MINISTÈRE DES TRANSPORTS

Troisième série de réponses aux questions complémentaires de la Commission du BAPE reçues le 30 octobre 2014 (DQ15)

Parachèvement de l'autoroute 19 avec voies réservées au transport collectif à Laval et à Bois-des-Filion

27 NOVEMBRE
2014

De l'intersection du boulevard Adolphe-Chapleau/R-335 à la station Cartier :

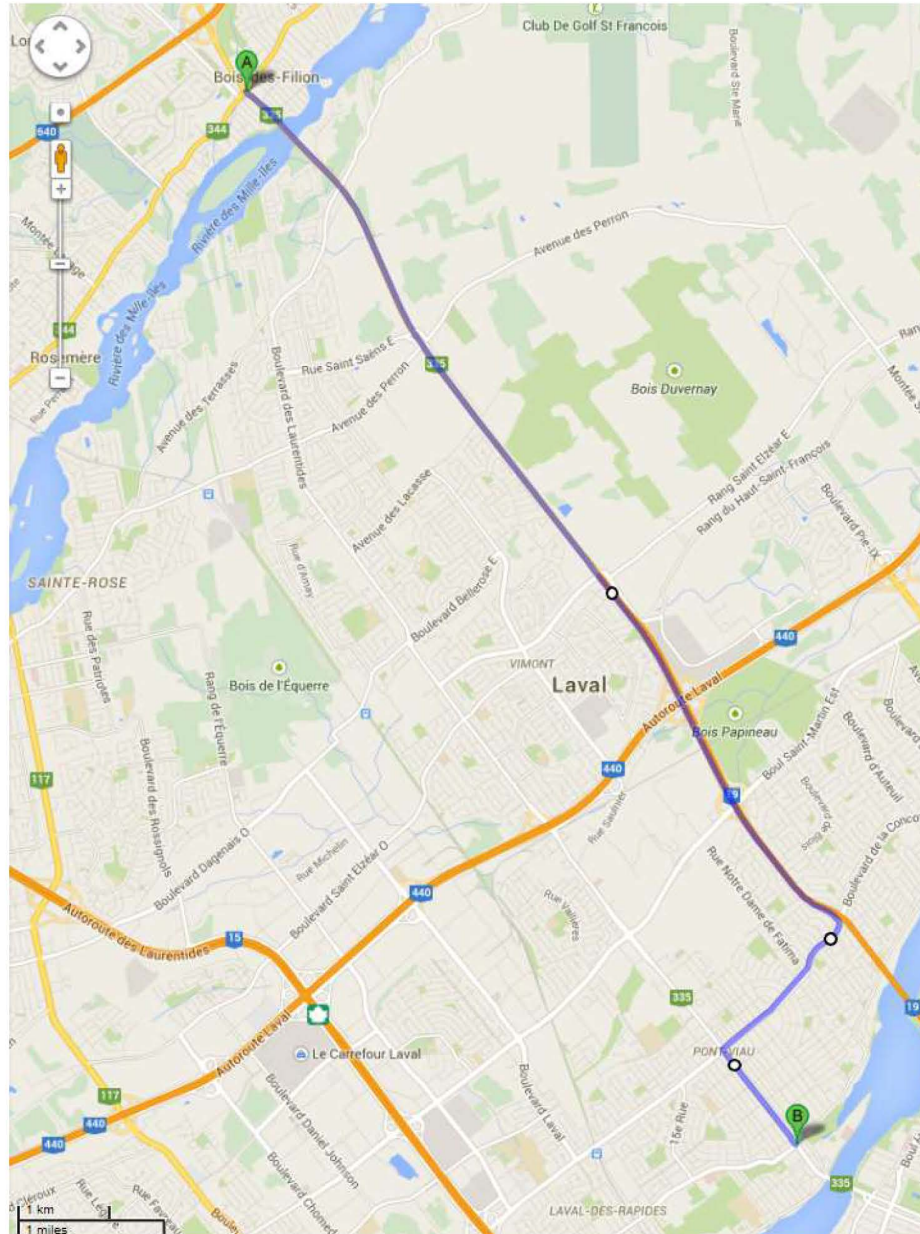
Q-4 Veuillez évaluer les temps de parcours moyen aux heures de pointe pour un trajet effectué en automobile et en transport en commun dans les conditions actuelles du corridor de la R335/A19 et dans le cas où l'autoroute 19 serait parachevée entre :

- l'intersection boulevard Adolphe-Chapleau/R335 et la station Cartier
- le terminus de la ligne 24 du CITL à Sainte-Anne-des-Plaines et la station Cartier
- le terminus de la ligne 28 du CITL à Terrebonne et la station Cartier
- le terminus de la ligne 12 du CITL à Lorraine et la station Cartier

R-4 **Approche méthodologique**

Trajet	Situation actuelle	Avec A19, automne 2026
De l'intersection du boulevard Adolphe-Chapleau/R-335 à la station Cartier (ligne 28)	35 min	21 min
Du terminus de la ligne 24 du CITL à Sainte-Anne-des-Plaines à la station Cartier	68 min	52 min
Du terminus de la ligne 28 du CITL à Terrebonne à la station Cartier	57 min	43 min
Du terminus de la ligne 12 du CITL à Lorraine à la station Cartier (via les lignes 27/24)	59 min	43 min

Trajet	Situation actuelle	Avec A19, automne 2026
De la station Cartier à l'intersection du boulevard Adolphe-Chapleau/R-335 (ligne 28)	32 min	21 min
De la station Cartier au terminus de la ligne 24 du CITL à Sainte-Anne-des-Plaines	75 min	56 min
De la station Cartier au terminus de la ligne 28 du CITL à Terrebonne	54 min	43 min
De la station Cartier au terminus de la ligne 12 du CITL à Lorraine (via les lignes 24/27)	56 min	37 min

R-335/A-19 :

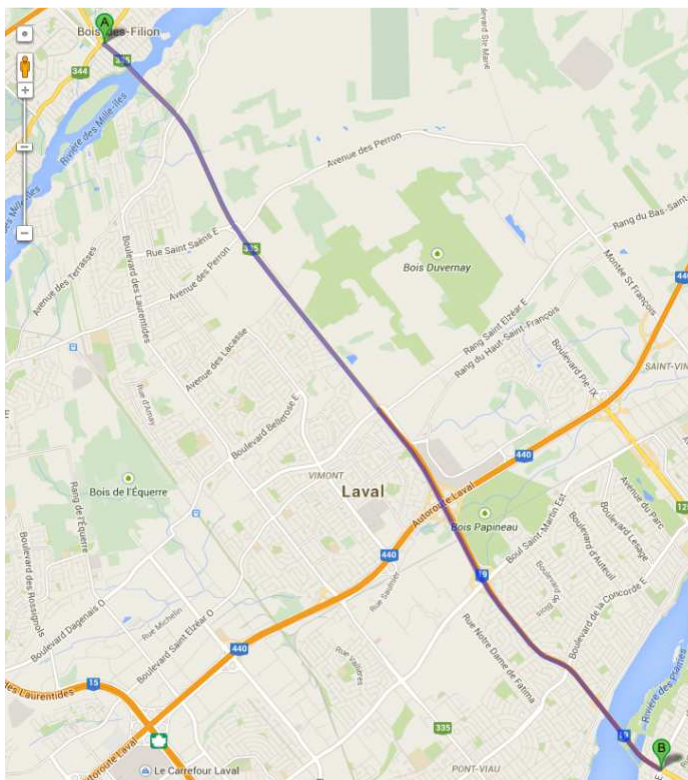
Q-5 Veuillez évaluer les temps de parcours moyen et la longueur d'un trajet effectué en automobile de l'entrée sur le pont sur la rivière des Mille-Îles à la sortie d'un pont sur la rivière des Prairies en empruntant :

- la R335/A19 (ex. Entrée d'Athanase-David à sortie de Papineau-Leblanc)
- l'A15
- l'A13
- l'A25
- le boulevard Curé-Labelle
- le boulevard des Laurentides

Trajet	Longueur (km)	Temps de parcours moyen (minutes)	Vitesse calculée (km / h)
R-335/A-19	13,3	38	21
A-15	13,7	35	23
A-13	11,0	31	21
A-25 ¹ (via le pont à péage)	8,6	9	57
Boulevard Curé-Labelle	13,4	33	24
Boulevard des Laurentides	15,2	37	25

Trajet ²	Longueur (km)	Temps de parcours moyen (minutes)	Vitesse calculée (km / h)
R-335/A-19	13,3	22	36
A-15	13,7	18	46
A-13 ³	11,1	7	95
A-25 (via le pont à péage)	8,4	11	46
Boulevard Curé-Labelle	13,4	29	28
Boulevard des Laurentides	15,2	31	29

Extrait de la Figure 2.1-1 *Domaine d'emploi des giratoires du point de vue du débit (exemple de la France)*

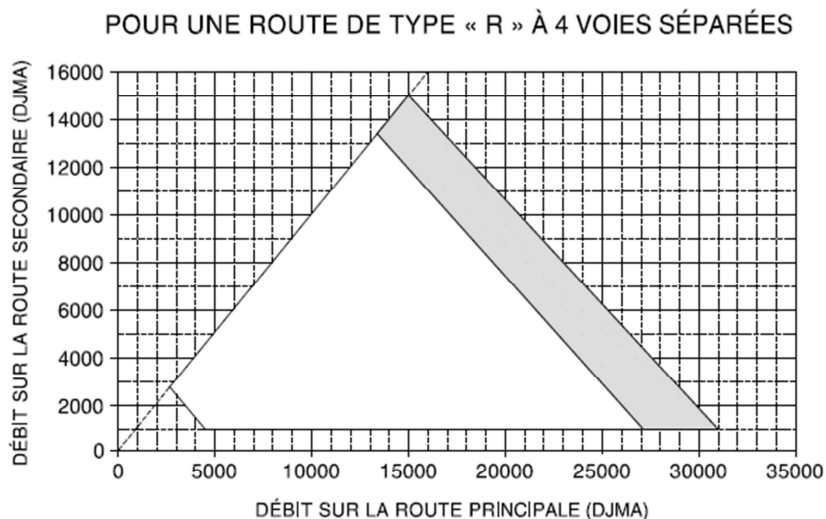
Q-15 Quelles seraient les conditions nécessaires pour que des carrefours giratoires soient aménagés aux différentes intersections du projet à Laval ?

il est indiqué à la page 6 : « Un giratoire à une voie peut absorber un débit total entrant de 2500 véhicules par heure, un giratoire à deux voies entre 3500 et 4000 véhicules par heure, et un giratoire à trois voies près de 6000 véhicules par heure. La capacité d'un carrefour giratoire peut également être exprimée en terme de débit journalier moyen annuel (DJMA) : elle serait de 20 000 à 26 000 véhicules par jour pour un giratoire à une voie, et de 40 000 à 50 000 véhicules par jour pour un giratoire à deux voies. Ces capacités correspondent à des conditions idéales, lorsque les débits sur les approches sont bien répartis. À titre

- Réserve de capacité supérieure à 30 %; les temps d'attente sont en général faibles.
- Réserve de capacité comprise entre 10 % et 30 %; les temps d'attente peuvent dans certains cas devenir très sensibles. Au-delà, une saturation d'une entrée est probable.

Par conséquent, selon les constats précédents, les analyses de l'étude des solutions et selon les argumentaires et figures du document *Le carrefour giratoire un mode de gestion différent*, un aménagement de carrefours giratoires ne convient pas aux différentes intersections du projet à Laval. En effet, les débits de circulation très élevés par rapport à la capacité d'un giratoire, le flux véhiculaire constant et très élevé de la route 335 ainsi que les déséquilibres marqués entre les débits des différentes branches en sont les principales raisons.
